東海第二発電所

ブローアウトパネル閉止装置の不具合の対応について

平成30年7月3日

日本原子力発電株式会社

確認された不具合(チェーン破損)の状況(2/2)

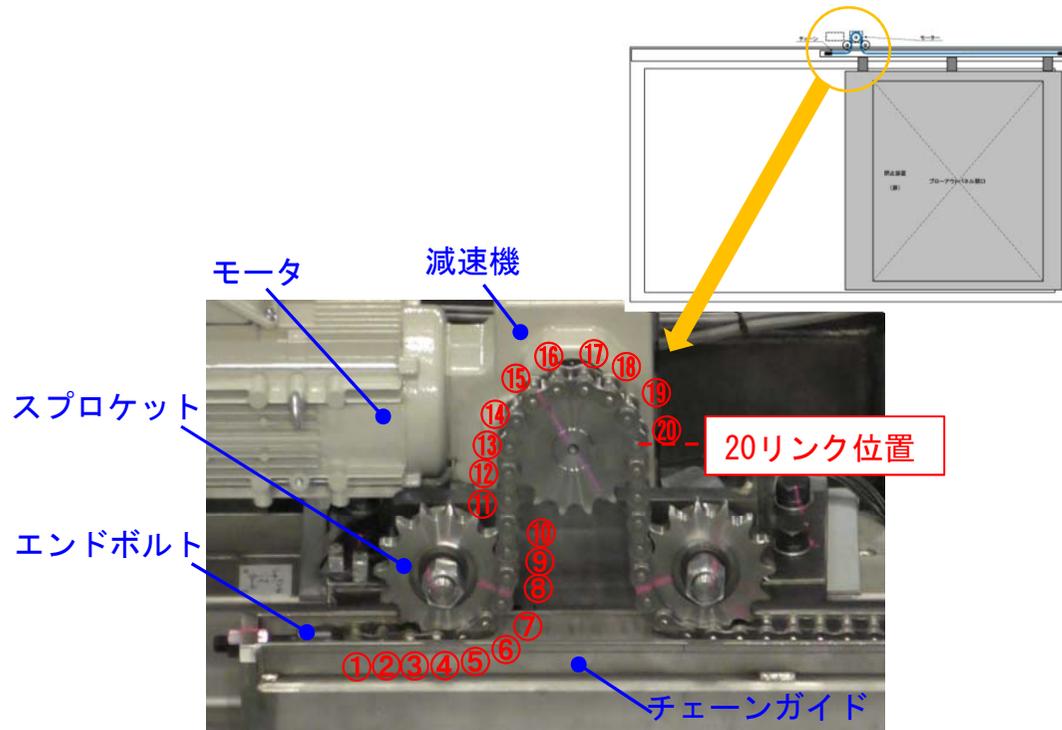
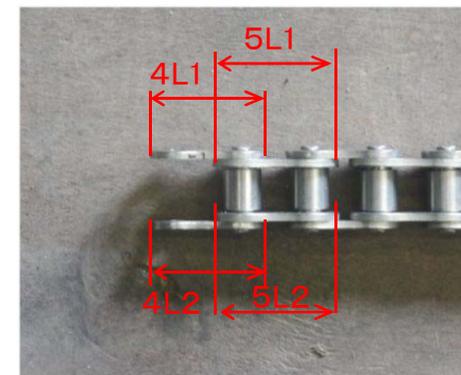
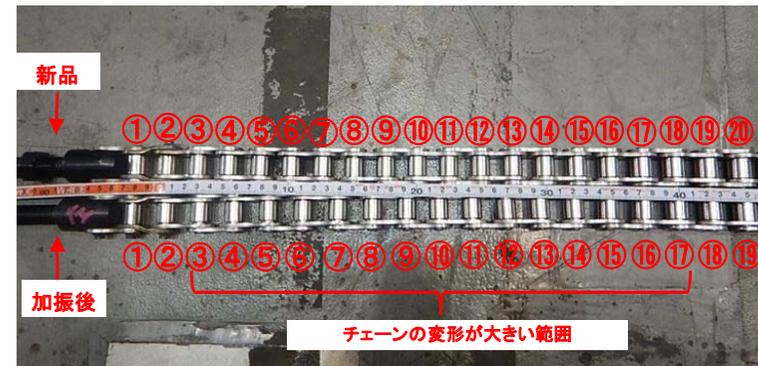
チェーンの伸び箇所とギア等との位置関係を明確にすること。

扉閉状態(レベル4加振)でのチェーン寸法測定結果から、エンドボルト側から17リンク目までが伸びが大きいことが分かった。減速機からエンドボルトまでのチェーンが短尺側であり、扉からの荷重をより受ける側である。

門構造図

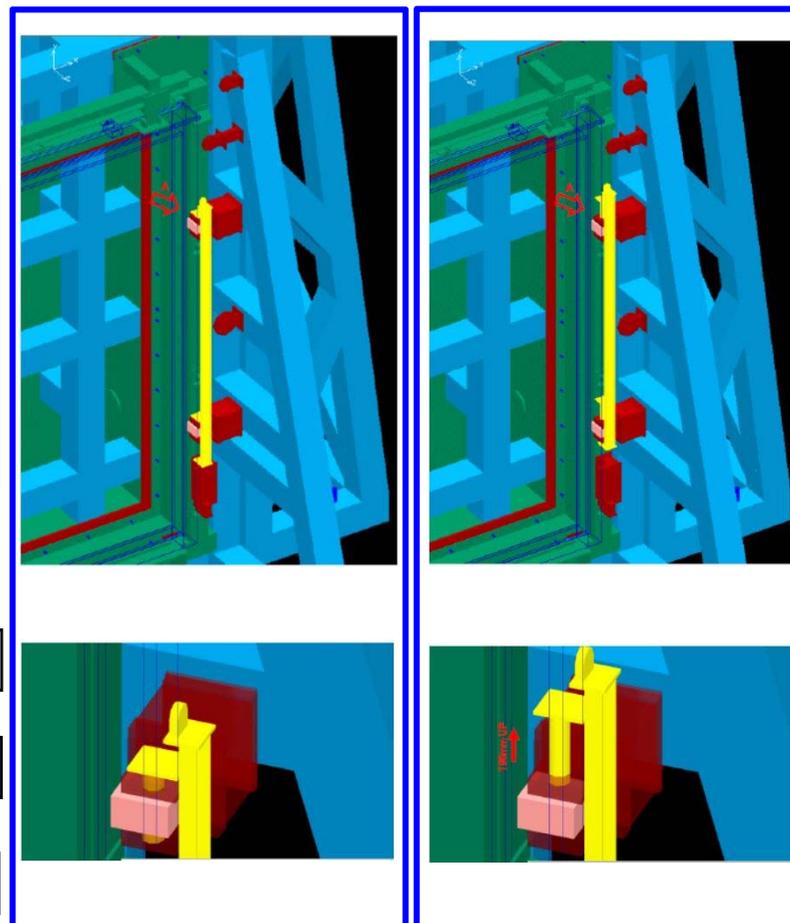
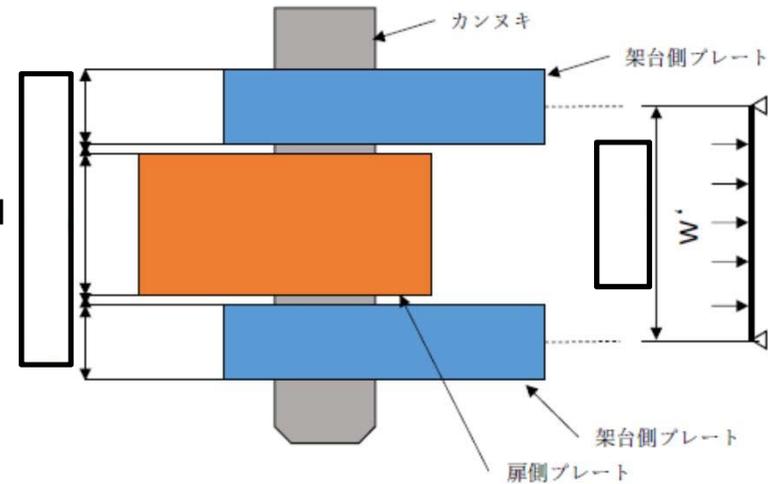
門についてどの程度の加振に耐えられるか、開機能に悪影響を与えないかを説明すること。

扉本体: 2500kg

扉本体の慣性力: $W' = 2500 / 2 \times 9.80665 \times 9.6 \times 2 = 235359.6\text{N}$

$$M_{\text{max}} = W' \times \lambda / 8 = 235359.6 \times 170 / 8 = 5001391.5$$

ピン材質: S45C $S_y = 345\text{N} / \text{mm}^2$

曲げ $\text{N} / \text{mm}^2 < 345\text{N} / \text{mm}^2$ ○

せん断 $\text{N} / \text{mm}^2 < 199\text{N} / \text{mm}^2$ ○

組合せ $\text{N} / \text{mm}^2 < 345\text{N} / \text{mm}^2$ ○

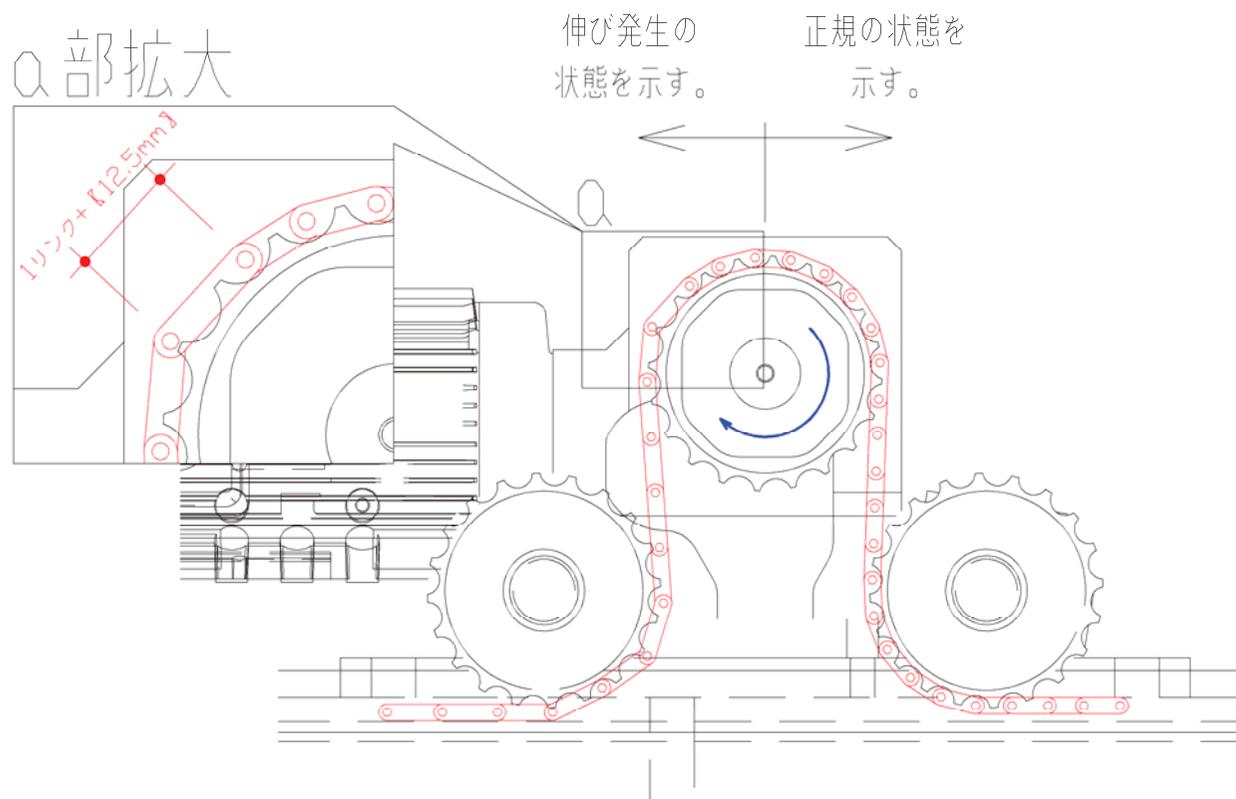
チェーンの変形量に対する許容値を明確にすること。

チェーンが0.5リンク(12.5mm)伸びた場合、チェーンと歯車が噛み合わなくなるためチェーンが外れる可能性がある。そのため、チェーンの変形量の許容値は、12.5mmと考える。なお、実際には12.5mm変形することはない、変形前に破損するものと思われる。
